**AVIS RELATIF À LA PROTECTION
CONTRE LES EVENTUELS EFFETS NOCIFS ET NUISANCES
PROVOQUÉS PAR LES RAYONNEMENTS NON IONISANTS
GÉNÉRÉS PAR DES ANTENNES ÉMETTRICES STATIONNAIRES**

Commune : SAINT-NICOLAS (L.G.) - Exploitant : ORANGE

Référence exploitant : 283L1_3 / 30432L1_3 / 40432L1_3 / 50432L1_3

Rapport n° 1797 / 2025

Figure 1 : Vue en plan des lieux de séjour et des points de contrôle

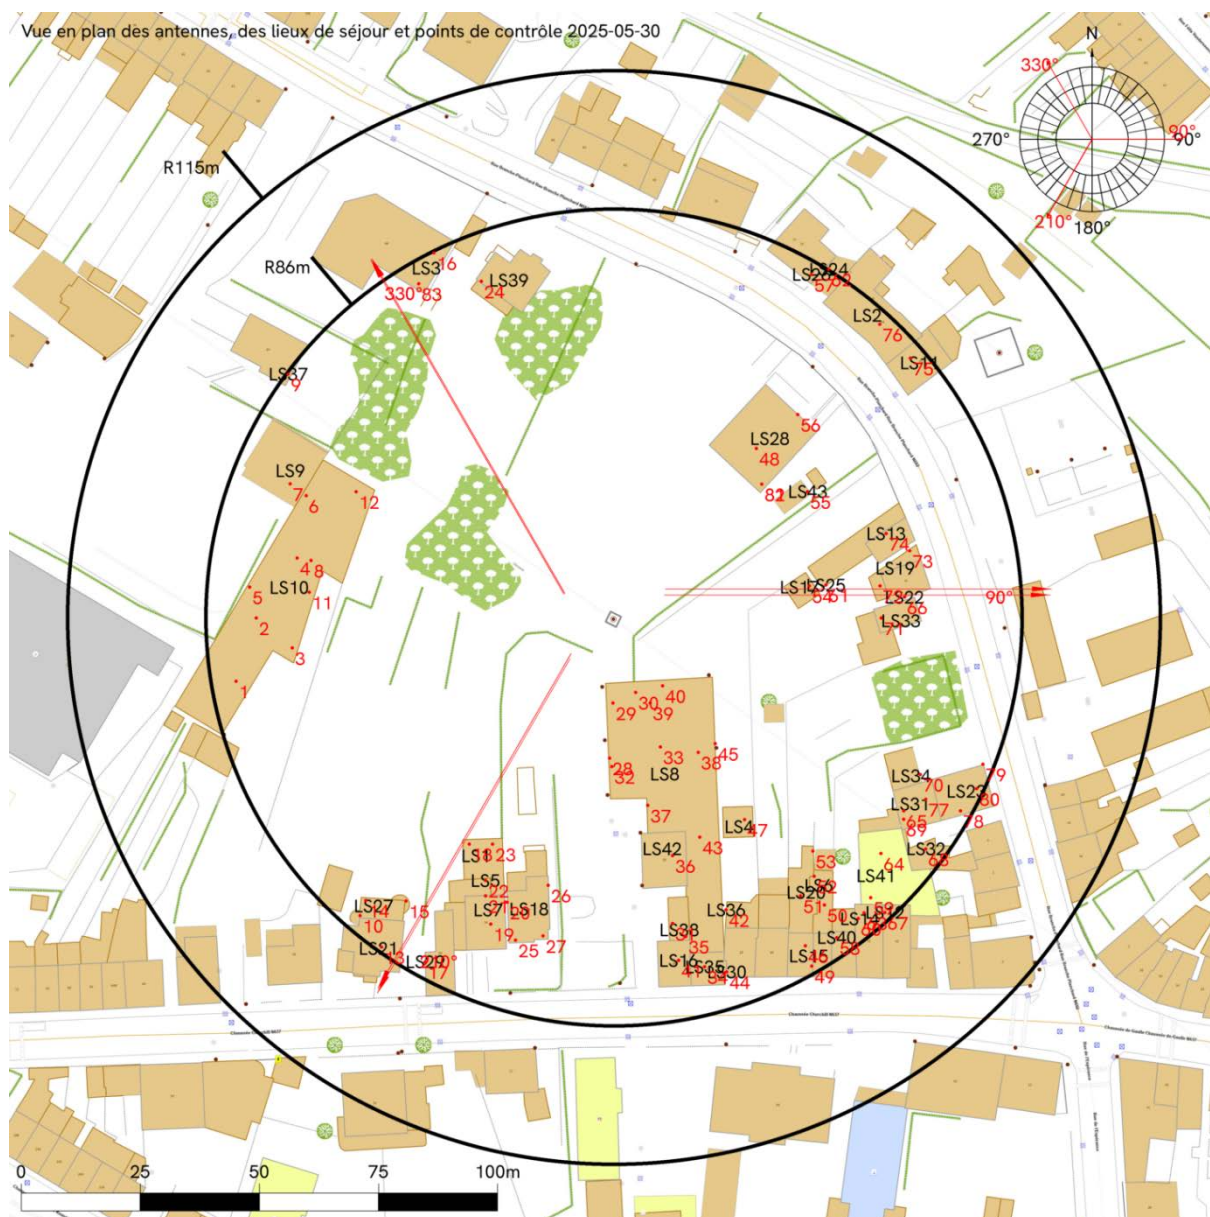
Les fréquences d'émission, la puissance rayonnée par chacune des antennes et leur gain permettent de déterminer le rayon de la zone à analyser. Tout dépassement de la limite par installation est exclu en dehors de cette zone. Le tableau 2 reprend les 35 LS² pour lesquels l'indice d'exposition est le plus élevé. Les différentes colonnes indiquent :

- le numéro du point de contrôle repris sur un des plans de la figure 1;
- le numéro du LS dans lequel se trouve le point de contrôle de la 1^{ère} colonne ;
- l'atténuation d'obstacle prise en compte pour le calcul de l'indice d'exposition dans le LS ;
- le résultat du calcul de l'indice d'exposition.

N° point de contrôle	LS	Atténuation (dB)	Indice d'exposition relatif à la limite par installation IE_i
24	LS39	3,0	0,922
13	LS21	3,0	0,888
83	LS3	3,0	0,886
74	LS13	3,0	0,852
16	LS3	3,0	0,770
9	LS37	3,0	0,663
66	LS22	3,0	0,587
25	LS18	3,0	0,587
56	LS28	3,0	0,583
10	LS27	3,0	0,525
27	LS18	3,0	0,499
14	LS27	3,0	0,477
20	LS18	3,0	0,459
15	LS27	3,0	0,400
19	LS7	3,0	0,398
75	LS11	3,0	0,371
79	LS23	3,0	0,353
17	LS29	3,0	0,345
7	LS9	3,0	0,338
80	LS23	3,0	0,317
21	LS7	3,0	0,306
26	LS18	3,0	0,287
78	LS23	3,0	0,275
76	LS2	3,0	0,275
41	LS16	3,0	0,273
81	LS28	3,0	0,272
82	LS28	3,0	0,272
6	LS10	3,0	0,242
77	LS31	3,0	0,216
71	LS33	3,0	0,212
34	LS35	3,0	0,192
1	LS10	3,0	0,188
5	LS10	3,0	0,182
65	LS31	3,0	0,182
69	LS31	3,0	0,181

En ce qui concerne les antennes de l'installation mentionnées dans le tableau 1, la distance maximale à laquelle la limite pourrait être atteinte, à l'extérieur, est égale à 110,8 m. S'il n'y a pas de LS à une distance inférieure, les antennes respectent forcément la limite d'immission.

Dans le cas des LS situés à l'intérieur des bâtiments, une atténuation d'obstacle est prise en compte et il en résulte que la distance maximale à laquelle la limite pourrait être atteinte se réduit à 82,1 m.
